**Création de la nouvelle station de traitement
des eaux usées de Saint-Flour et travaux connexes
associés**

**Mémoire en réponse suite à l'avis du 24 Février 2016
de l'Autorité Environnementale**

Emis le 19 Mars 2016

Carte située page 22 du dossier en Annexe 5

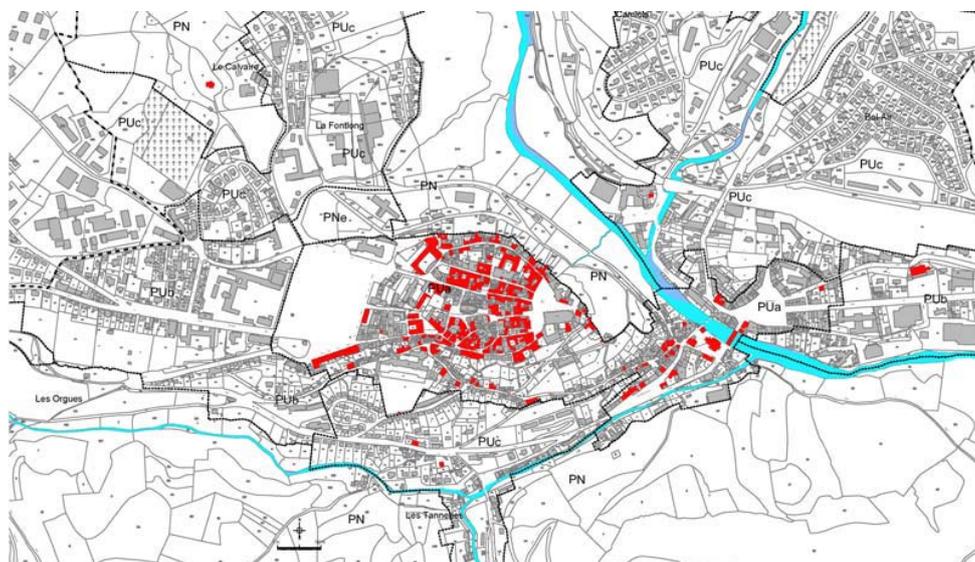
En ce qui concerne le gîte de Loutre d'Europe identifié, le risque d'impact est faible car le gîte est éloigné (au moins 40 m) de l'emprise des travaux. Néanmoins, sa signalisation est facile à réaliser et il est localisable à tout moment.

En ce qui concerne le gîte de la loutre qui a été repéré, le risque d'impact est faible car le gîte est éloigné (au moins 40 m) de l'emprise des travaux. Néanmoins, sa signalisation est facile à réaliser et il est localisable à tout moment.

Immeubles protégés en 1^{ère} catégorie (poché rouge) AVAP 2015

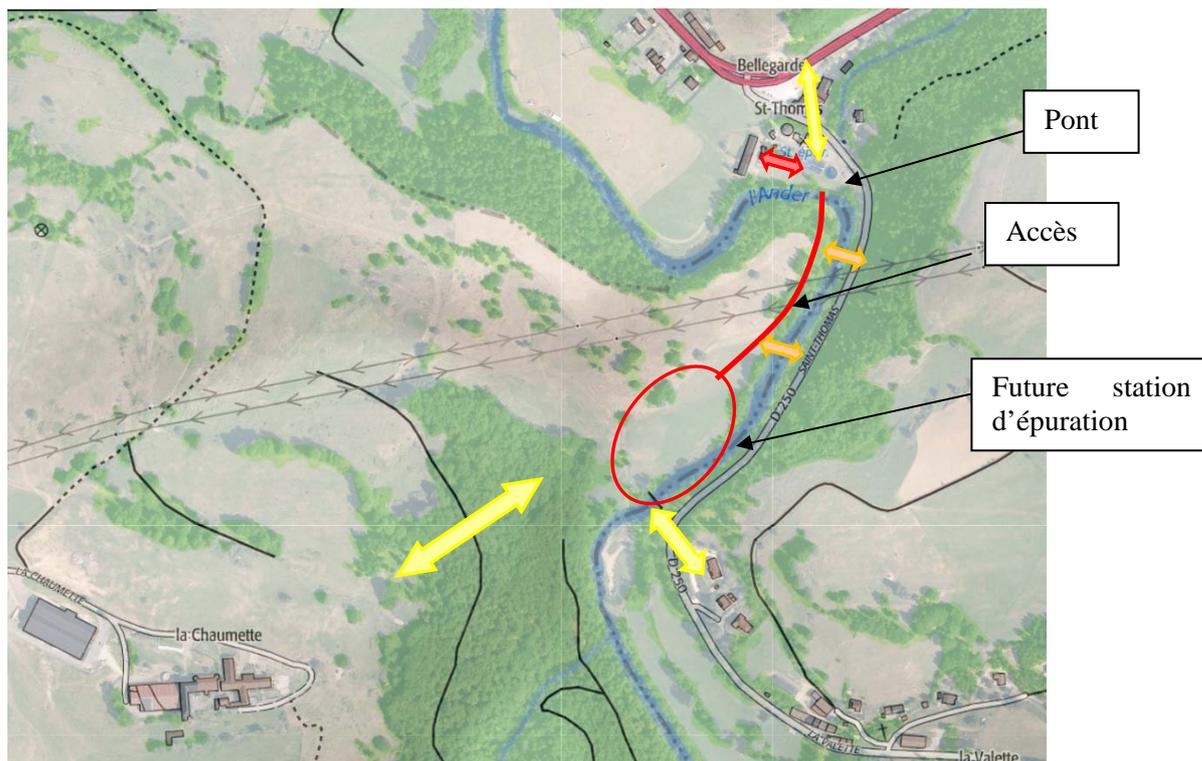
Les Aires de mise en Valeur de l'Architecture et du Patrimoine (AVAP) ont pour objectif de promouvoir la mise en valeur du patrimoine bâti et des espaces dans le respect du développement durable. Elles remplacent les Zones de Protection du Patrimoine Architectural Urbain et Paysager (ZPPAUP) conformément à loi dite Grenelle 2, du 12 juillet 2010.

Les zones concernées sont situées en centre bourg sur les anciens bâtiments à conserver. Le projet situé à l'écart de la ville n'aura aucun lien avec les sites récentes dans l'AVAP.

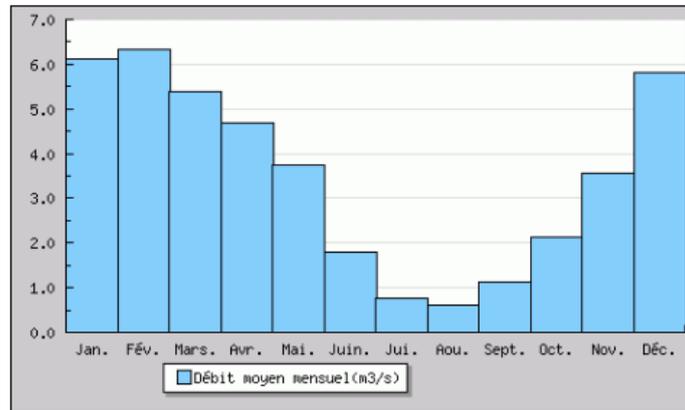
Ci-dessous le tableau complété avec les fréquences d'apparition théoriques des scenarii pour chaque déclassement du « Bon Etat ».

Suite à l'édition de la note complémentaire justifiant les limites techniques et financières du projet, un compromis entre le respect du milieu de rejet (Bon Etat) et la faisabilité du projet a été trouvé avec les valeurs limites de rejet suivantes :
Cf. courrier DDT du 4 mars 2015 qui valide les valeurs de niveaux de rejet.

En période de fréquentation maximale, en période de débit favorable de l'Ander, le niveau de rejet proposé pour la future station d'épuration de Saint-Flour permettra de respecter les objectifs de qualité du milieu récepteur de BON ETAT.

Des déclassements sur certains paramètres sont observés en temps sec et en temps de pluie lorsque le débit dans l'Ander est minimal. Il a été reporté ci-dessus les occurrences potentielles de chaque scénario.
